Audi A6/A6アバント アクセス/スタート認識 コントロールユニットに関する対策

不具合発生箇所

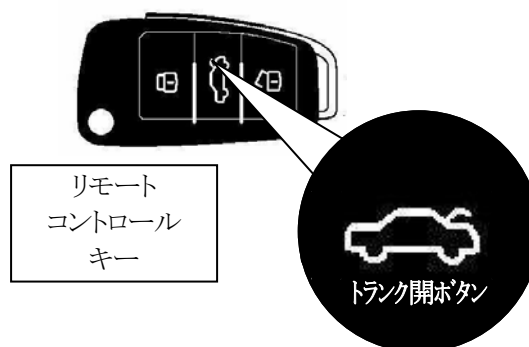
サービスキャンペーン開始日	平成18年 4月14日
不 具 合 の 内 容	集中ドアロックシステムのプログラムが不適切なため、ドア施錠後にリモートコントロールキーのトランク開操作を短時間（1秒未満）で行うと、ドアロックシステムが信号待ち受けモードに移行します。そのため、消費電流が増加し、早期にバッテリーが上がるおそれがあります。
改 善 措 置 の 内 容	全車両、集中ドアロックシステムのプログラムバージョンをチェックし、該当するバージョンの場合は、対策プログラムに書き換えさせていただきます。

アクセス/スタート認識コントロールユニット
